Protokoll fört vid enskild föredragning

Trafikavdelningen

Tillfällig förändring av farledsdjup på del av farled nr

2515 Utbådan-Marsund-Dånö.

Beslut om tillfälligt ändrat farledsdjup, farled 2515 Utbådan – Marsund – Dånö

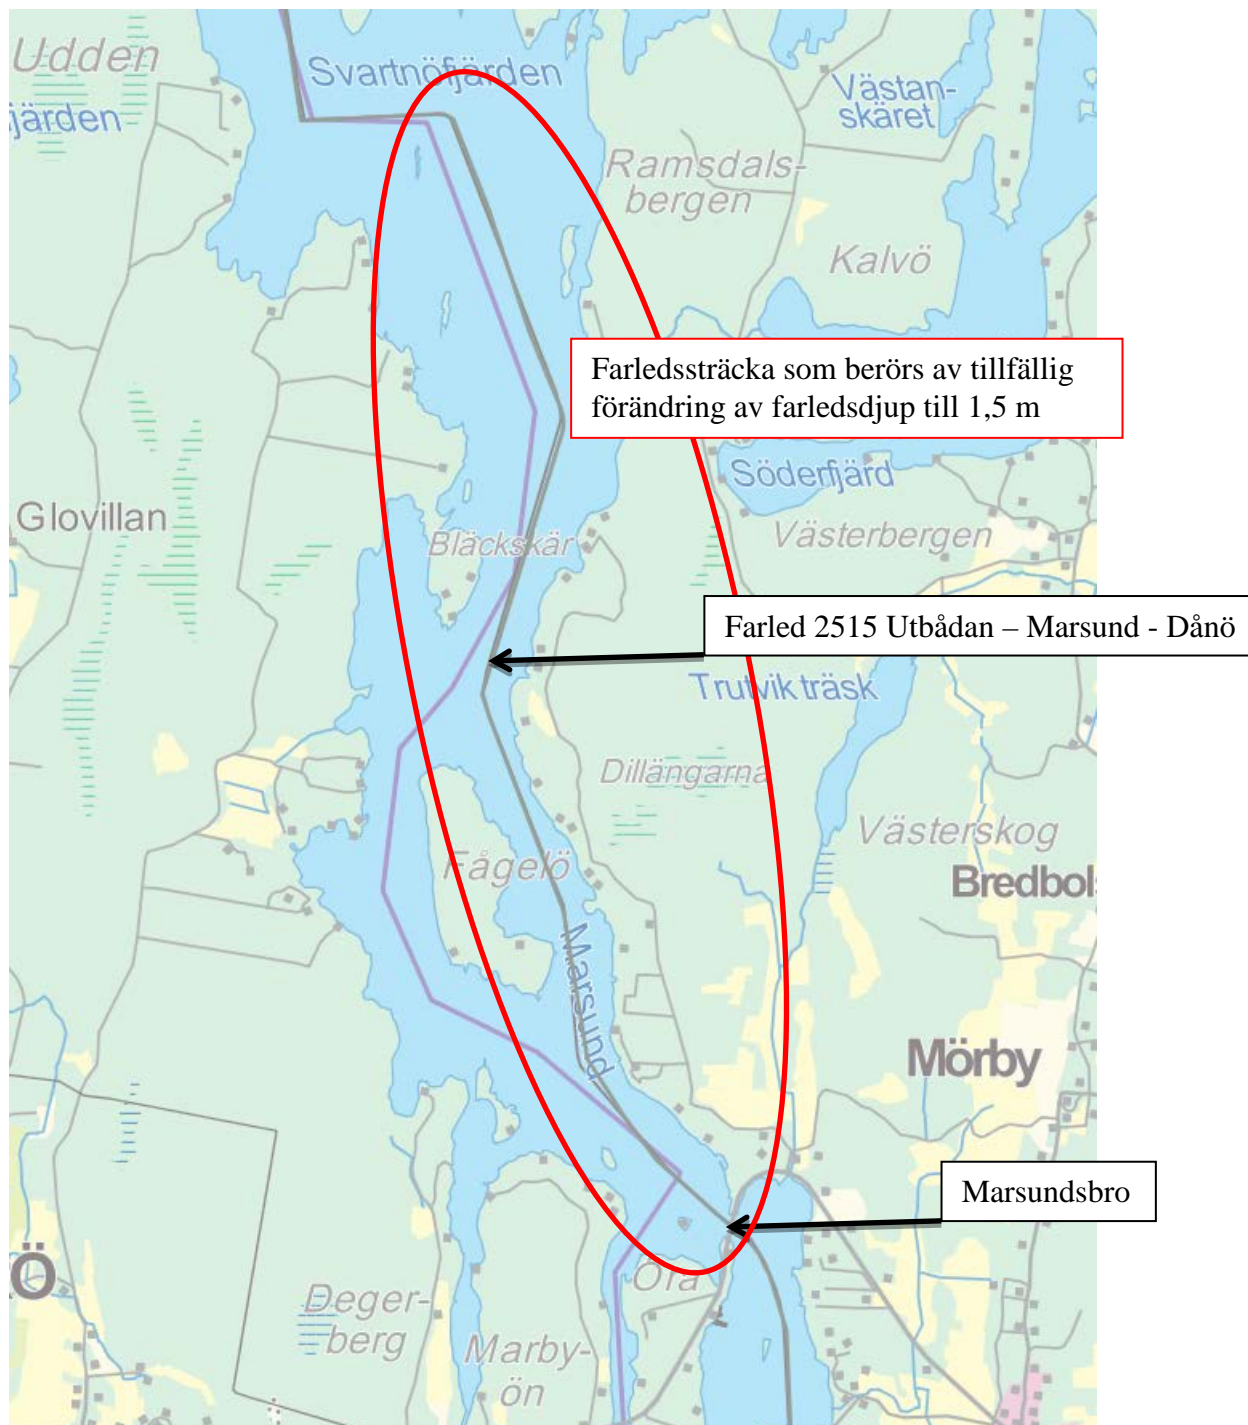
Beslöt att minska farledsdjupet till 1,5 m, tillfälligt, på sträckan Marsundsbron till Svartnöfjärden på grund av att det inte finns tillräckligt stort vattendjup vid Storgrynnan, området anges i bilaga 1. Landskapsregeringen kommer att ta ställning till farleden permanenta djup i samband med att farleden planeras inom pågående sjömättnings- och farledsplaneringsprojekt för grunda farleder på Åland. Beslutet delges som protokollsutdrag till Trafikverkets farledsenhet i Åbo, Ålands sjöräddningssällskap samt Gränsbevakningen på Åland.

Beslut om tillfälligt ändrat farledsdjup, farled 2690 Ledskär – Mariehamn

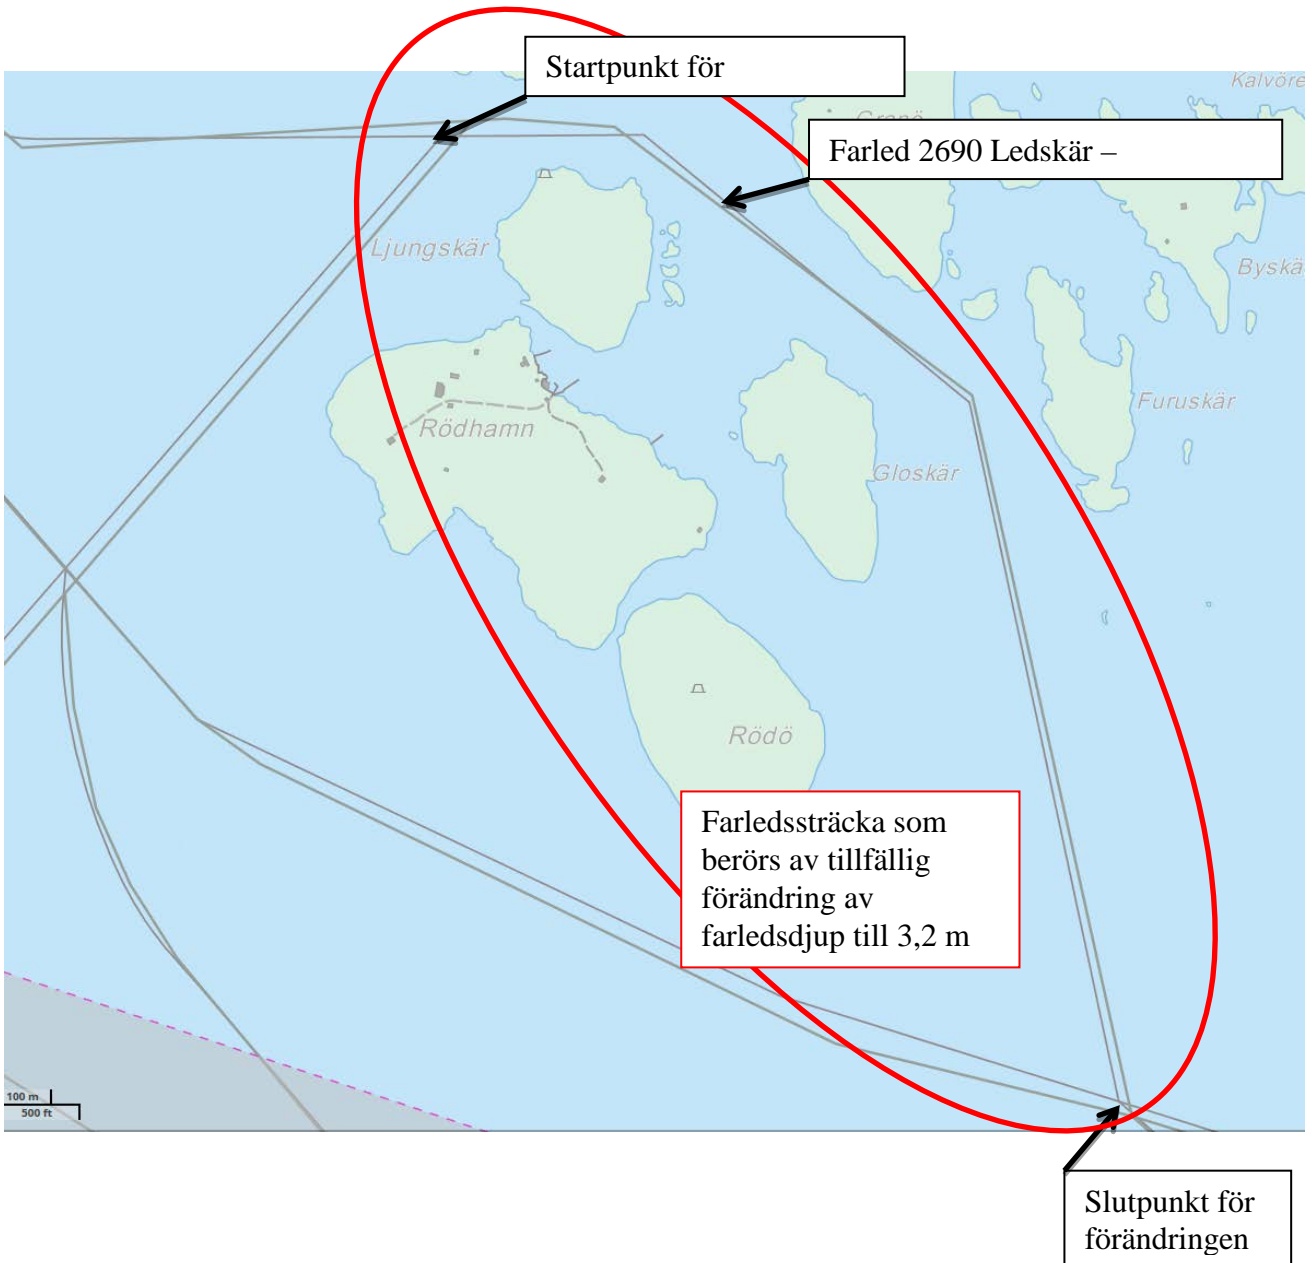
Beslöt att minska farledsdjupet till 3,2 m, tillfälligt, på sträckan väster om Ljungskär till syd ost om Rödö på grund av att det inte finns tillräckligt stort vattendjup norr om Ljungskär, området anges i bilaga 2. Landskapsregeringen kommer att ta ställning till farleden permanenta djup i samband med att farleden planeras inom pågående sjömättnings- och farledsplaneringsprojekt för grunda farleder på Åland. Beslutet delges som protokollsutdrag till Trafikverkets farledsenhet i Åbo, Ålands sjöräddningssällskap samt Gränsbevakningen på Åland.

Beslut om tillfälligt ändrat farledsdjup, farled 2695 Järsö - Herrö

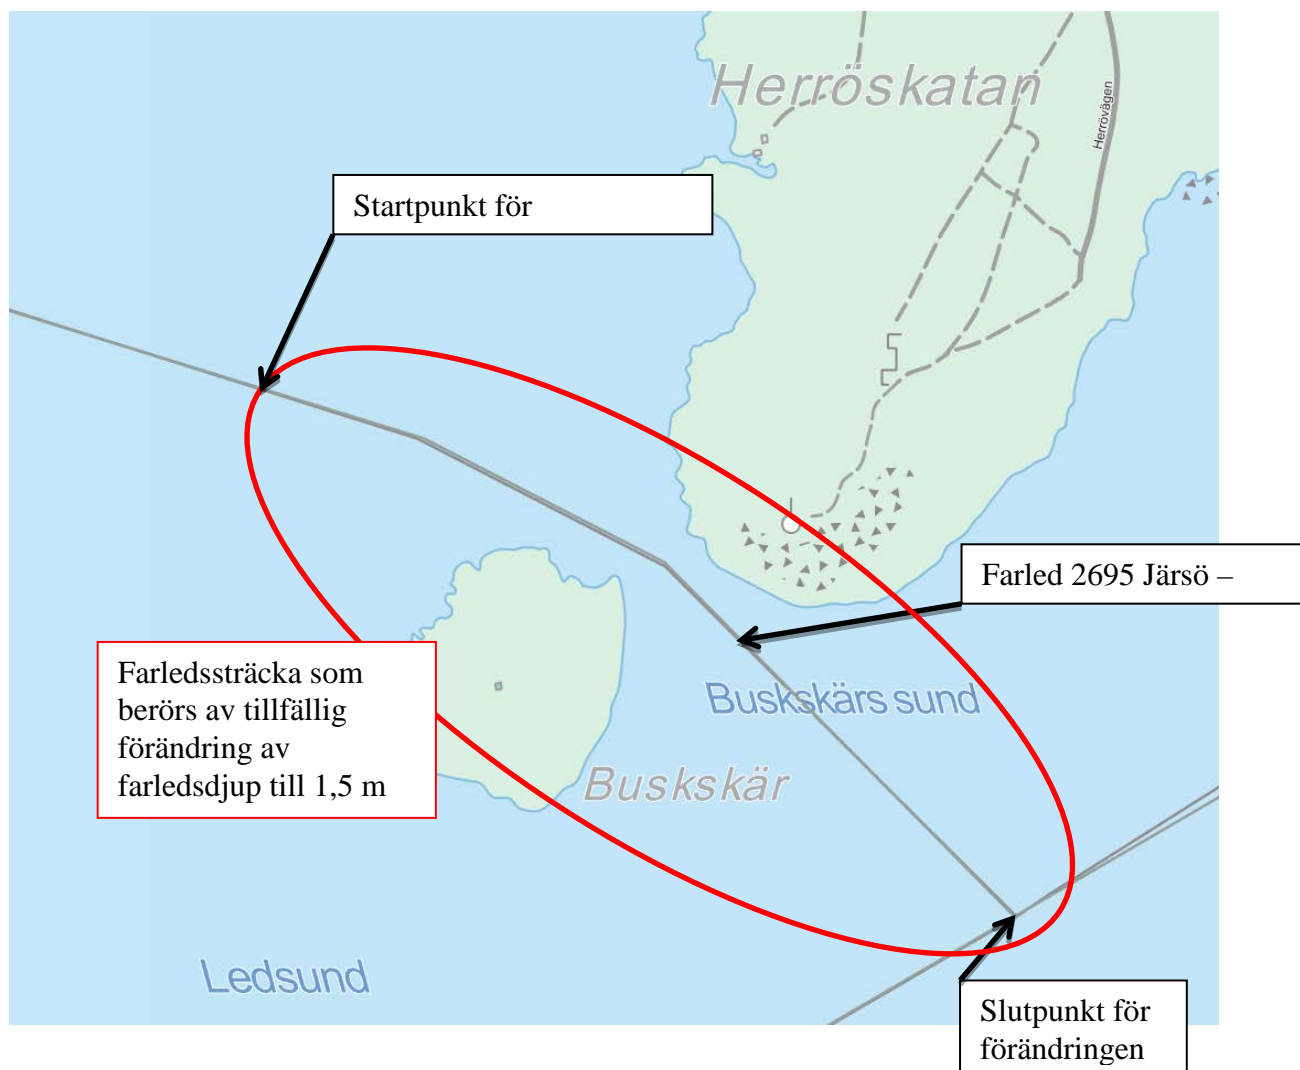
Beslöt att minska farledsdjupet till 1,5 m, tillfälligt, på sträckan väster om Buskskär tills farleden ansluter 6,1 m:s farleden sydost om Buskskär på grund av att det inte finns tillräckligt stort vattendjup norr om Buskskär, området anges i bilaga 3. Landskapsregeringen kommer att ta ställning till farleden permanenta djup i samband med att farleden planeras inom pågående sjömättnings- och farledsplaneringsprojekt för
